PROJET DE CONSTRUCTION ET D'EXPLOITATION DE LA CENTRALE PHOTOVOLTAÏQUE AU SOL DE « BAGATELLE » SUR LES COMMUNES DE CLAMECY ET DE SURGY (58)

Demandes de Permis de Construire
PC05807921A0002 ; PC05807921A0003 (CLAMECY)
PC05828221C0001 ; PC05828221C0002 (SURGY)

Mémoire en réponse à l'avis N °BFC-2021-3028 du 13/09/2021

Schéma de principe d'un poste électrique avec bac de rétention d'huile (p. 124 de l'EIE)

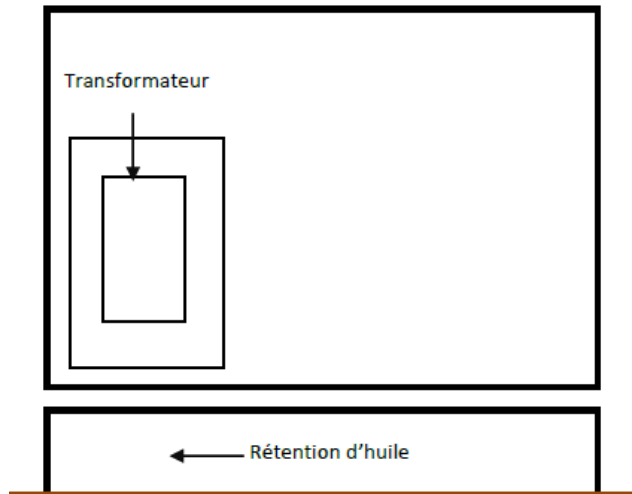
« Pour réduire les risques de pollution des eaux, la MRAe recommande de placer ces bacs de rétention au-dessus des plus hautes eaux connues, lorsque le poste se situe en zone bleue ou rouge du PPRI. »

« Le pétitionnaire veillera à ce que le matériel d'accompagnement, situé sous la cote de référence, soit démontable ou ancré au sol, et que, le cas échéant, le premier plancher des bâtiments liés et nécessaires au fonctionnement du parc soit réalisé au-dessus de la cote de référence majoré d'au moins 0,30 m, sauf impossibilité technique. [...] La cote de référence s'établit à 147,5 NGF. »

Les postes de transformation et de livraison sont effectivement des bâtiments liés et nécessaires au fonctionnement du parc. Cette directive sera donc suivie lors de la construction de la centrale photovoltaïque.

Un relevé topographique réalisé en avril 2020 par SIG Drone avec une précision de 10 cm permet de connaître la hauteur des postes. Sur les quatre postes de transformation situés en zone rouge ou bleue du PPRI, seul le poste situé le plus au nord de la partie est du site s'établit en dessous du niveau de la crue centennale (147 m au lieu de 147,5 m). Des aménagements seront donc réalisés pour rehausser le poste afin que le bac de rétention se situe au-dessus du niveau des plus hautes eaux connues.
